PREVOST

BULLETIN DE GARANTIE

Bg10-04

DATE : JANVIER 2010	SECTION : 06 - Électricité
EXPIRATION: JANVIER 2012	
SUJET : PROTECTION DU CÂBLE DE RACCORDEMENT DE LA BORNE POSITIVE D'AIDE AU DÉMARRAGE

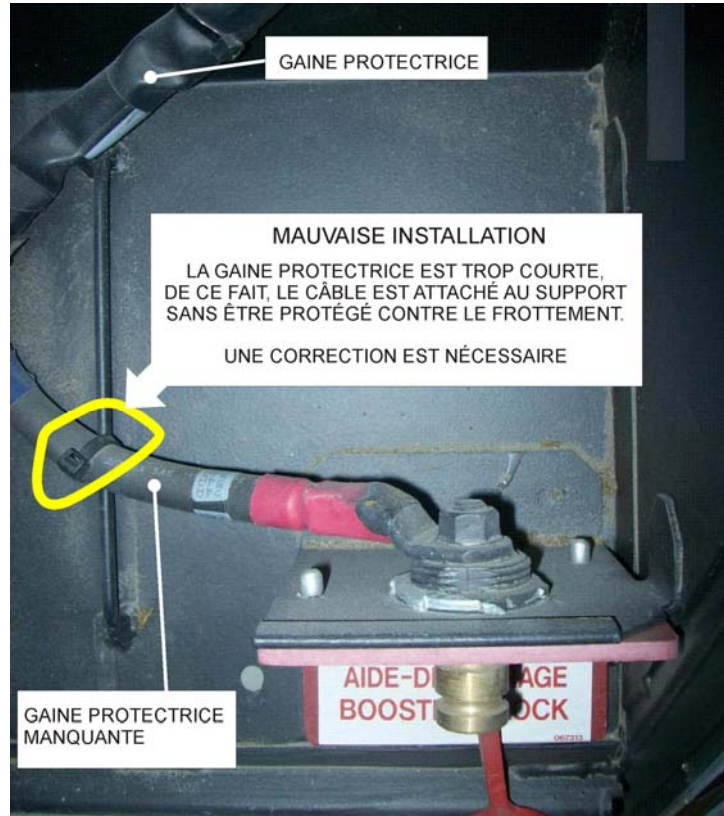
Sur les véhicules visés par ce bulletin, il est nécessaire d'inspecter le câble de raccordement de la borne positive d'aide au démarrage. Il est important que ce câble soit recouvert d'une gaine protectrice, plus particulièrement à l'endroit où il est fixé à l'aide d'une attache de nylon pour éviter qu'il y ait usure par frottement. Se référer à la procédure pour vérifier la conformité de l'installation.

2. Vérifier que la gaine protectrice recouvre le câble jusqu'à environ 2 pouce de la borne. Il est important que le câble soit protégé contre le frottement à son point de fixation, d'où l'utilité de la gaine protectrice (voir la figure).
3. Si le câble n'est pas bien protégé, il est nécessaire de commander la pièce #562218.
4. Pour procéder à l'installation de la gaine, il n'est pas nécessaire de débrancher le câble. Simplement fendre la gaine à l'aide de ciseaux puis la placer autour du câble.
5. Assurez-vous que la partie du câble vis-à-vis le point de fixation soit recouvert par la gaine protectrice.
6. Finalement, fixer le câble avec une attache de nylon.
